Mercedes-Benz

Actros / Axor / ...

Dobbeltskiveclutchen er blitt videreutviklet og designen tilpasset de endrede tekniske kravene. Designen hittil - nav/hylse (fig. 1) er erstattet av den nye designen med koblingsplate (fig. 2).

Fig. 1: Design hittil (eksempel)

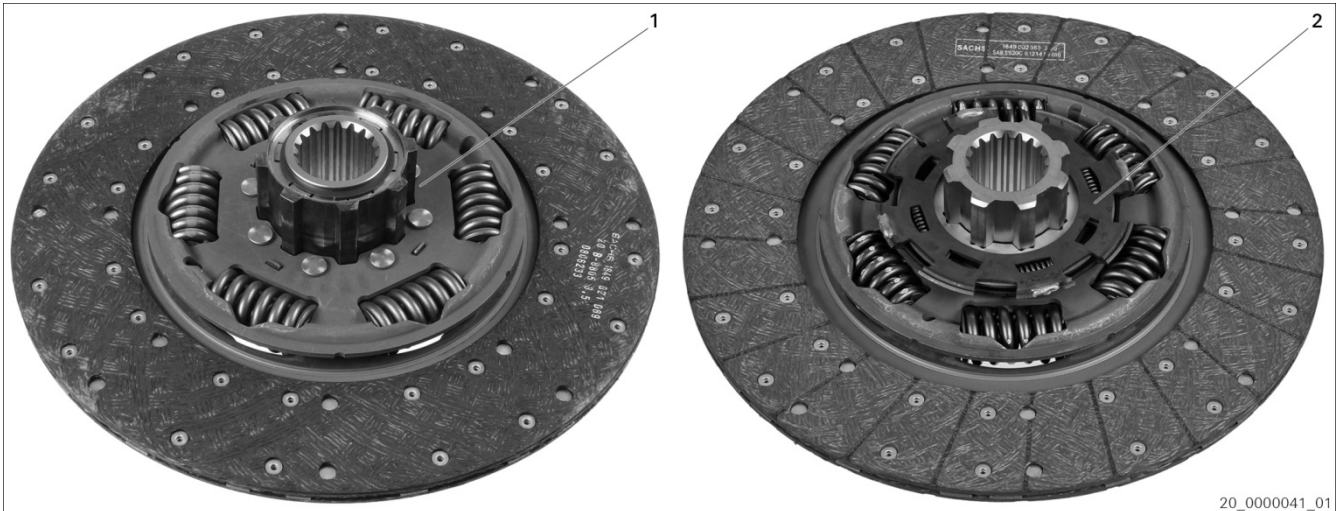
Komponentene til de ulike designene kan ikke blandes med hverandre ved montering!

3400 121 501 → 3400 700 649
3400 700 355 → 3400 700 648
3488 000 102 → 3488 000 400 + 1878 007 185
